**CORRIDOIO PLURIMODALE ADRIATICO
ITINERARIO MAGLIE - SANTA MARIA DI LEUCA**

S.S. N° 275 "DI S. MARIA DI LEUCA"

PROGETTO DEFINITIVO

Relazione Art. 20 del D. Lgs 152/2006

2.13 Svincolo 8 Botrugno

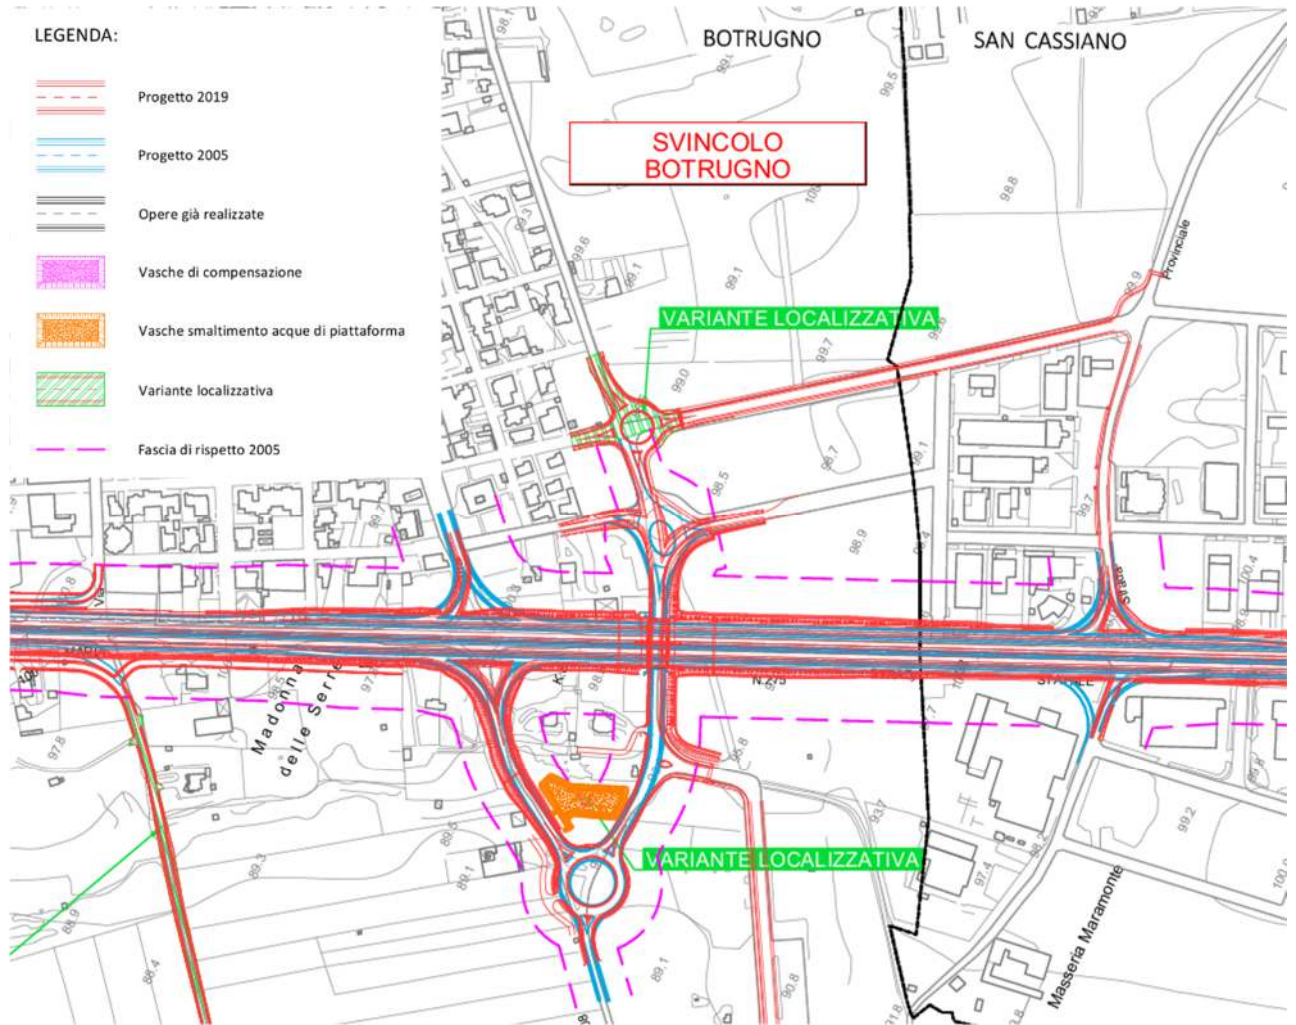
Sono state apportate modifiche non sostanziali ai raccordi con la viabilità esistente spostando una rotatoria. La variazione si configura quale **variante localizzativa**. Nei comuni di San Cassiano e Nociglia, il progetto aggiornato presenta inoltre una diversa posizione della complanare che si discosta dalla viabilità primaria lasciando circa 40 m di terreno intercluso. La nuova soluzione costituisce **variante localizzativa**.

Le modifiche rispondono a motivazioni di ottimizzazione ingegneristica.

2.14 Svincolo 8b San Cassiano

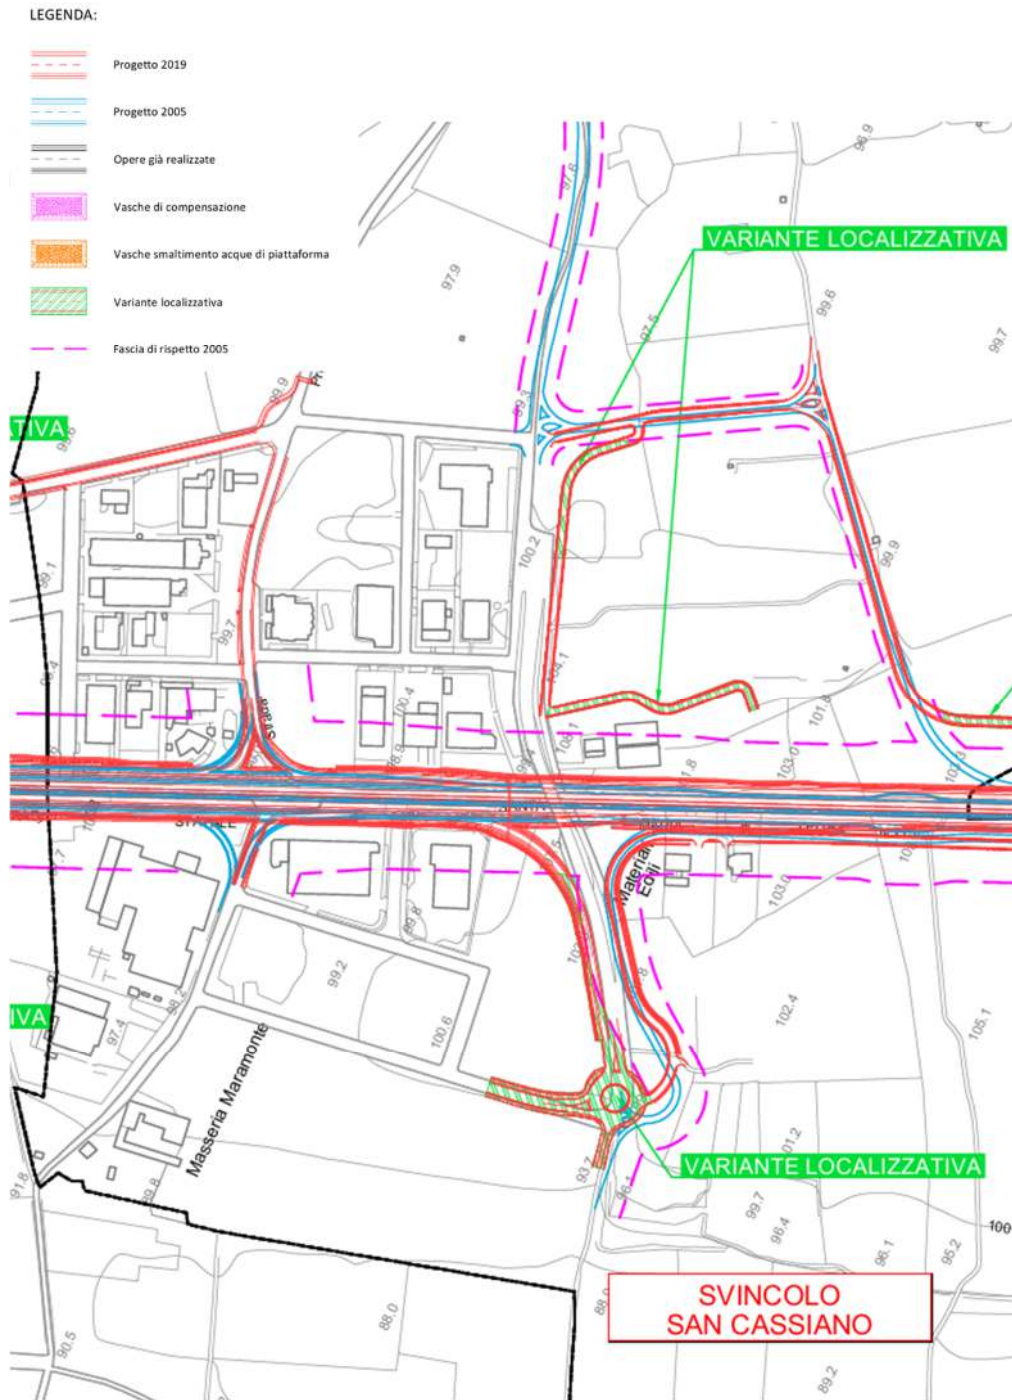
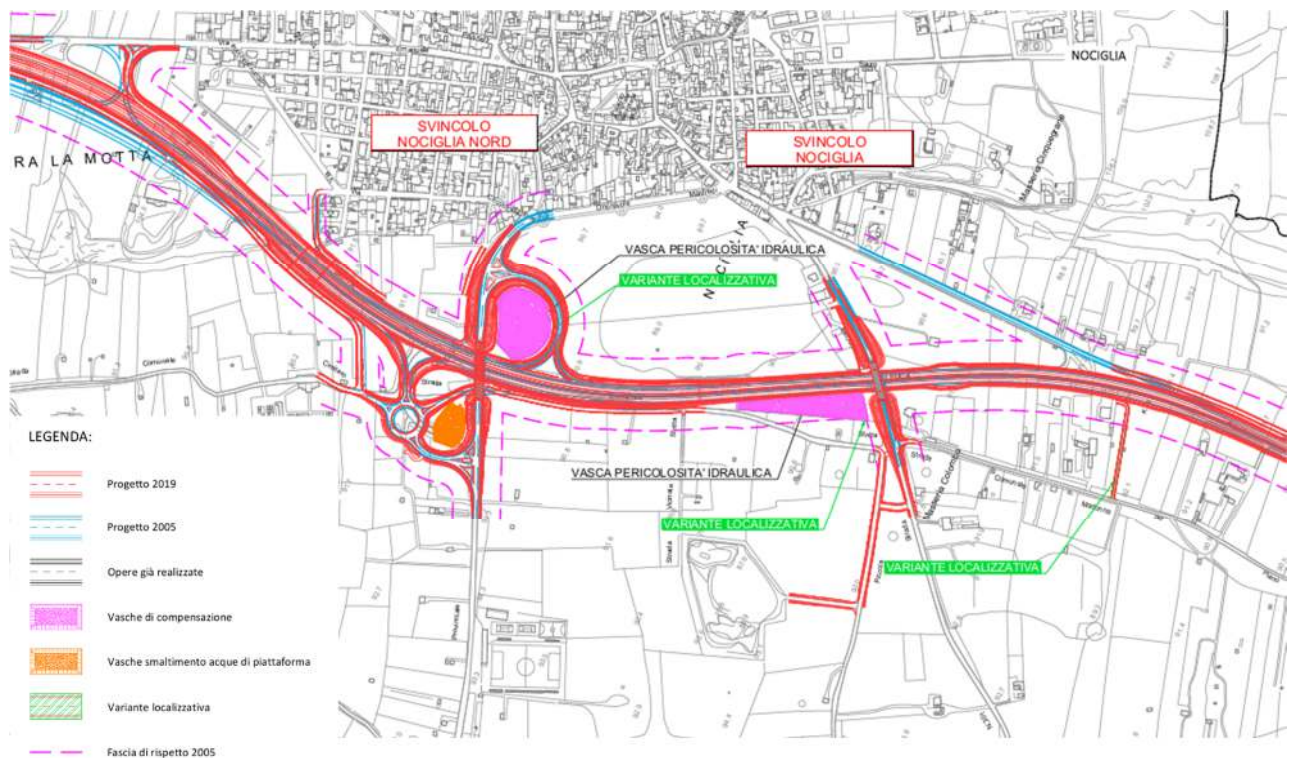
Per quanto riguarda le modifiche introdotte alla viabilità ubicata sul lato destro rispetto alla Statale, l'attuale uscita in direzione della zona PIP è stata tralata verso Leuca al fine di allontanarla dagli accessi agli opifici nel frattempo edificati. Nella zona in esame attualmente esiste un cavalcavia, non oggetto di intervento, che collega le due aree produttive, a destra e a sinistra della SS 275;

l'attuale rampa di scavalco si innesta su una rotatoria (esistente) posta a ridosso di un'area perimetrata a bosco dal PPTR Puglia; le modifiche introdotte dalla presente revisione progettuale di fatto allontanano sia la rotatoria esistente, sia la complanare, (in parte già esistente e in parte già prevista nel precedente PD) a servizio dei terreni privati prospicienti l'asse principale.

Più avanti, verso l'abitato di Nociglia, è stato modificato il raggio del curvone al fine di traslare verso est l'asse principale e salvaguardare due abitazioni esistenti sul lato opposto, conseguendo di fatto anche l'allontanamento dell'arteria dalla "Serra La Motta"; per effetto di tale traslazione, lo spazio disponibile tra l'asse principale e il fabbricato esistente a sud della stazione di servizio è diventato insufficiente e si è reso necessario spostare tale complanare sul confine delle particelle 352, 445 e 2 del foglio 19 di Nociglia.

Adeguamento dell'intervento all'attuale situazione urbanistica.

2.16 Scavalco 2 (CV20)

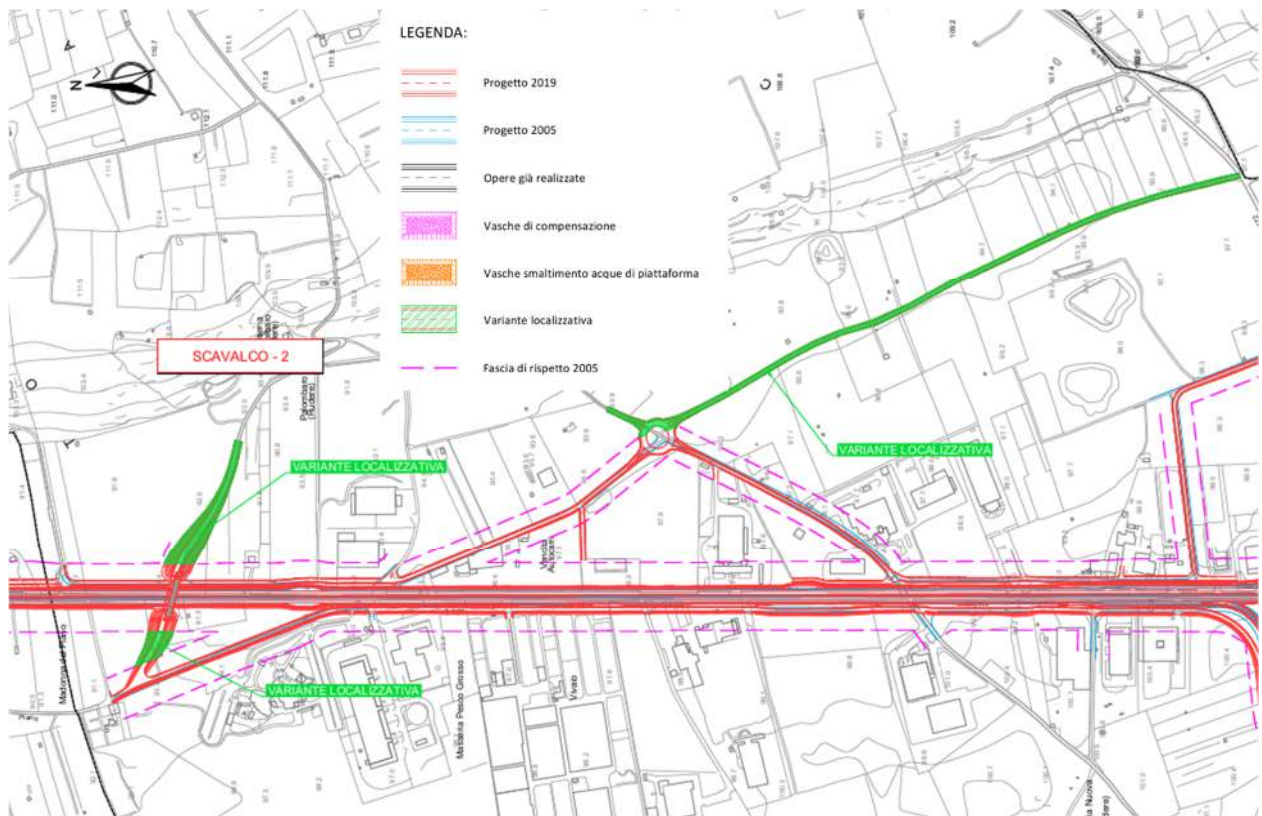
È stato inserito uno scavalco per dare continuità alla via Vecchia Cimitero di Surano come richiesto in sede di conferenza di servizi dal Comune ed è stata inserita una rotatoria lungo la strada Vicinale Murta (nell'incrocio con la viabilità esistente ad Est della S.S.275). Inoltre, è stata ottimizzata, in generale, la ricucitura con la viabilità esistente potenziando la stessa e inserendo brevi tratti di viabilità secondaria per l'accesso a fondi interclusi. Tale variazione, introdotta in ottemperanza delle prescrizioni riportate nella delibera CIPE n. 76/09, costituisce **variante localizzativa**.

Ottemperanza alla Delibera CIPE di approvazione del precedente PD.

2.17 Svincolo 10 (Surano - Ruffano)

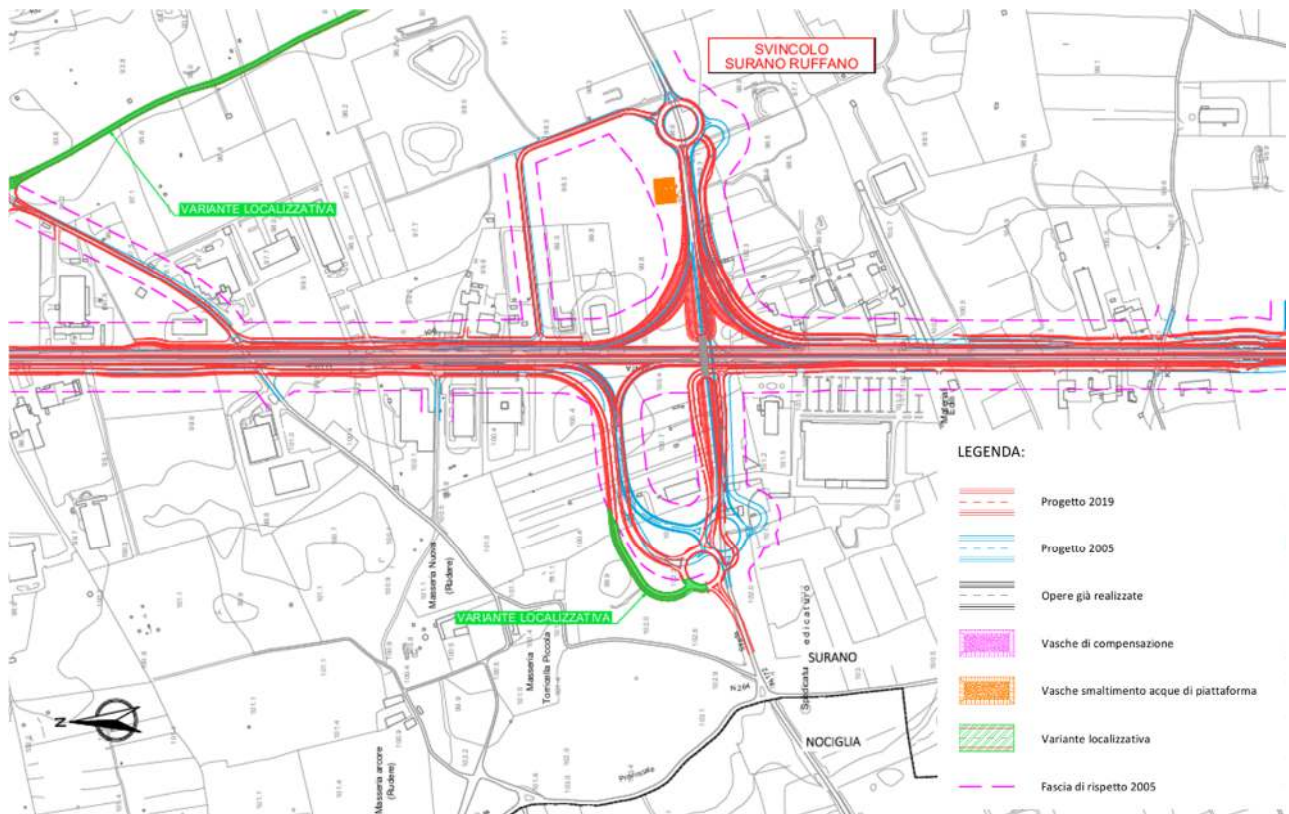
E' stata spostata la rotatoria sulla S.P. 172 lato Ovest, al di fuori del corridoio, per la presenza di una stazione di servizio ed è stato migliorato l'inserimento in rotatoria della viabilità prevista a servizio degli opifici presenti sul lato destro della Statale. Il nuovo innesto della complanare alla rotatoria, costituisce **variante localizzativa**.

Salvaguardia della stazione di servizio esistente

2.18 Svincolo 11 Montesano Nord

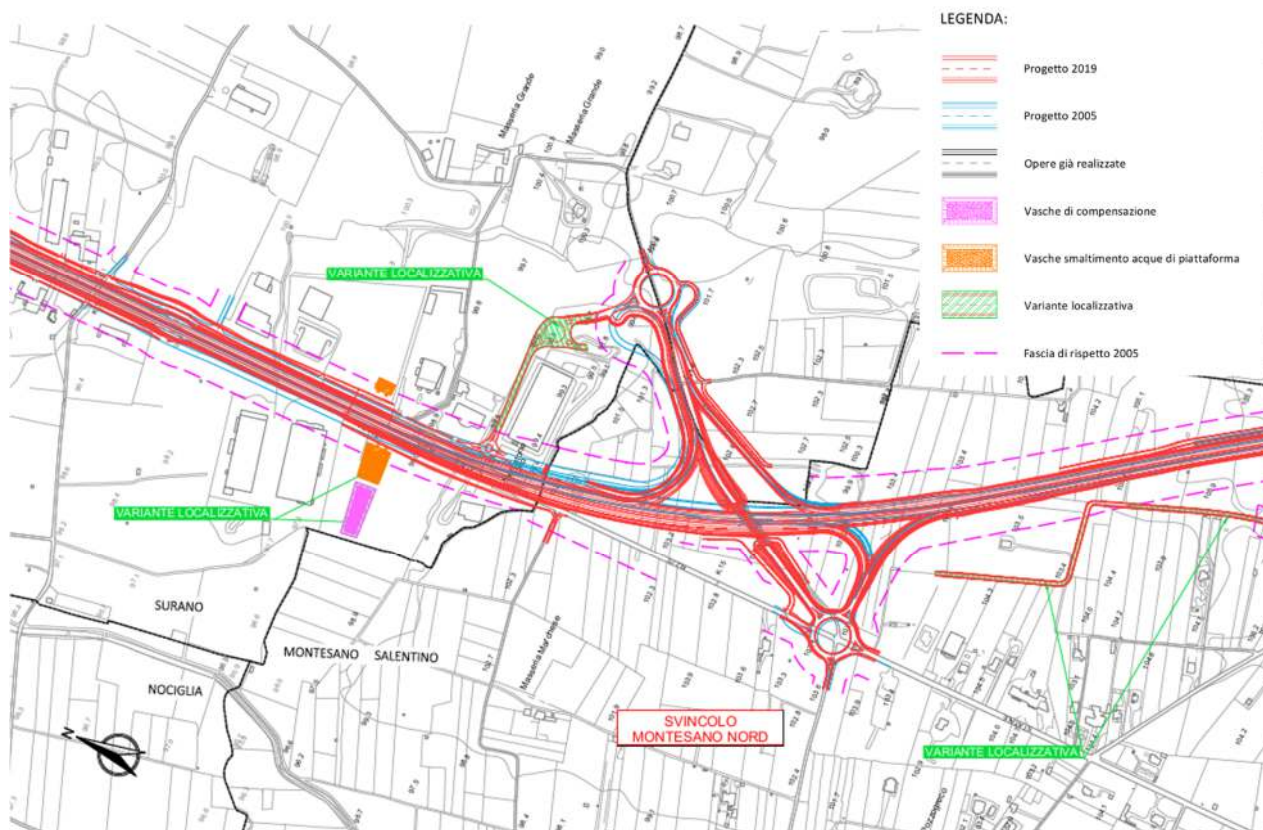
Sul lato est è stata inserita una nuova rotonda e un tratto di viabilità secondaria al fine di razionalizzare il collegamento della complanare allo svincolo Montesano nord e garantire l'accesso in sicurezza all'opificio esistente. Si è reso inoltre necessario inoltre inserire tre vasche, due per il drenaggio delle acque di piattaforma stradale provenienti da altrettanti impianti di desabbiatura e disoleazione e una terza vasca di compensazione idraulica. Nel lato Ovest sono stati inseriti tratti di viabilità secondaria per ricucire la viabilità esistente e garantire l'accesso a fondi altrimenti interclusi. Tale variazione costituisce **variante localizzativa**.

Miglioramento della fruizione della strada complanare, nuovo studio idrologico-idraulico con ripermimetrazione delle aree a media e ad alta pericolosità idraulica a seguito di prescrizioni dell'Autorità di bacino e del CSLP, sopraggiunta normativa regionale per lo smaltimento delle acque di piattaforma (L.R. 26/2013).

2.19 Scavalco 3 (CV10)

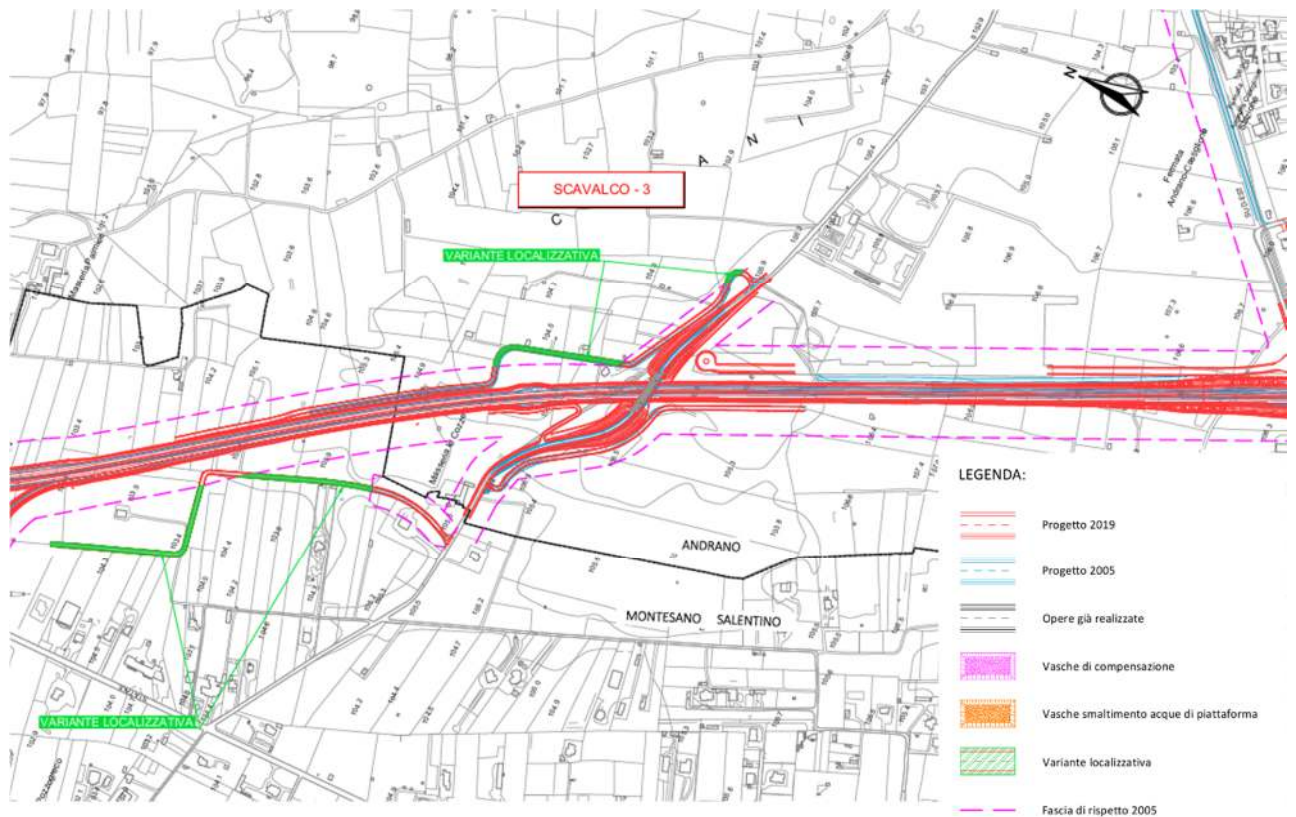
È stata confermata la realizzazione dello scavalco per garantire la continuità della strada Comunale Masseria Le Cozza, come approvato dalla Delibera CIPE n. 76/09 e si è tenuto conto della richiesta del Comune di Andrano di completare la viabilità prevista nel Piano particolareggiato per la Zona PIP, in sostituzione dell'originaria complanare non più necessaria. Sono stati inseriti tratti di viabilità terziaria da entrambi i lati per ricucire la viabilità esistente e garantire l'accesso a fondi interclusi, adeguando, ove possibile, le viabilità interpoderali esistenti. Tale variazione costituisce **variante localizzativa**.

Adeguamento al sopravvenuto progetto area PIP del Comune di Andrano e realizzazione accessi a proprietà intercluse.

2.20 Svincolo 12 Montesano – Andrano

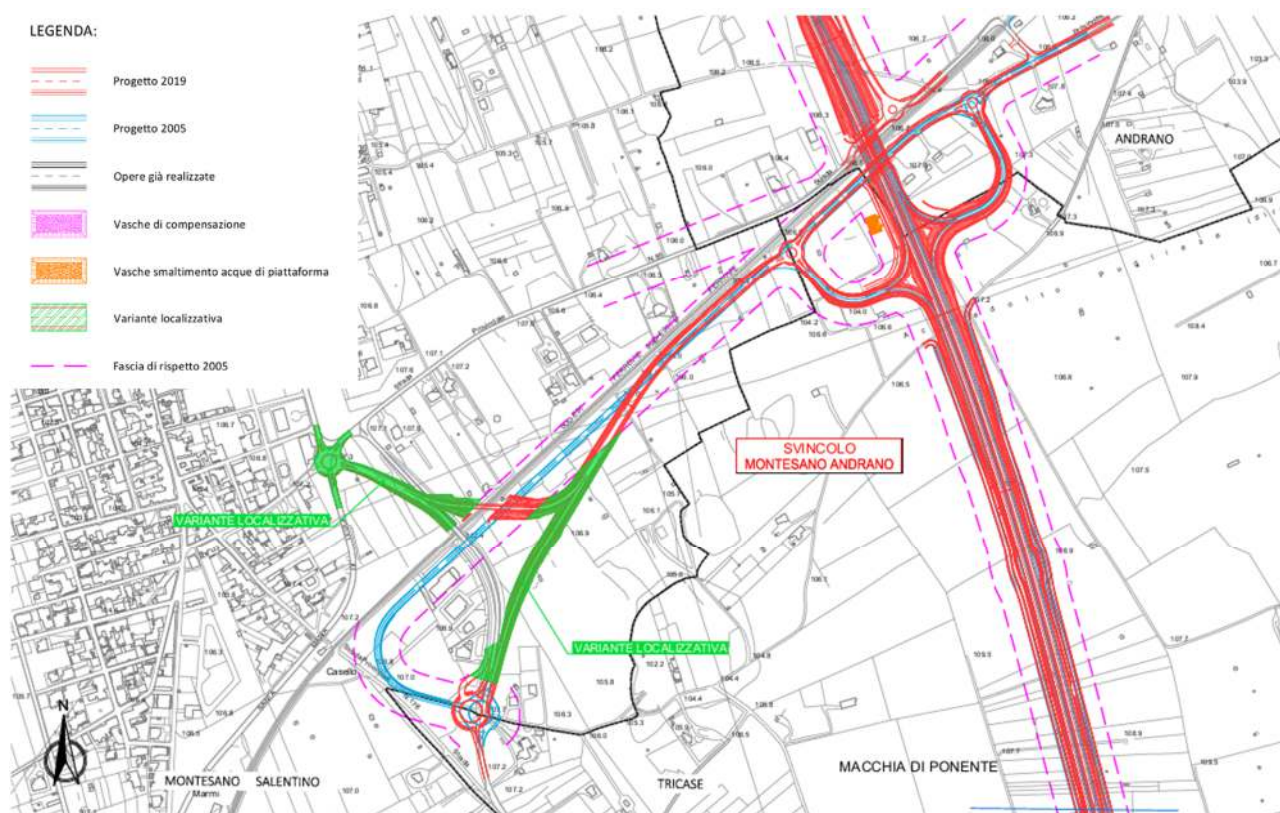
La Delibera CIPE n. 76/09 prescriveva su richiesta di Ferrovie del Sud-Est di sopprimere il passaggio a livello presente sulla SP 85 Montesano-Castiglione d'Otranto (fraz. di Andrano). Tale chiusura di fatto isolerebbe la zona P.I.P. (in precedenza descritta), ubicata a nord della ferrovia, dal comune di Andrano. La suddetta Amministrazione Comunale, pertanto, ha chiesto ad Anas di ripristinare il collegamento diretto con la zona produttiva mediante l'inserimento un cavalcaferrovia. Si è quindi optato per una razionalizzazione dell'intero svincolo di Montesano-Andrano in considerazione che esso dovrà servire anche i comuni di Miggiano, Specchia e Taurisano ubicati ad ovest dell'asse principale, per cui si è ritenuto opportuno migliorare gli standard di sicurezza, eliminando la curva a gomito prevista nel precedente PD, inserendo due mini rotatorie e adeguando la sezione trasversale a quella prevista dalle norme tecniche per le intersezioni stradali entrate in vigore nel 2006. Completa il nuovo sistema di svincolo una rotatoria sulla S.P. 178 dopo lo scavalco ferroviario lato Santa Maria di Leuca. Il richiesto cavalcaferrovia sarà a senso unico e consentirà di raggiungere la S.P. 85 e l'attuale S.S.275, eliminando l'attuale incrocio pericoloso per Tricase. Le variazioni introdotte ricadono in parte nel corridoio urbanistico ma è presente un tratto di nuova viabilità esterno ad esso. Configurano pertanto una **variante localizzativa**.

Recepimento prescrizioni della Delibera CIPE n. 76/09.
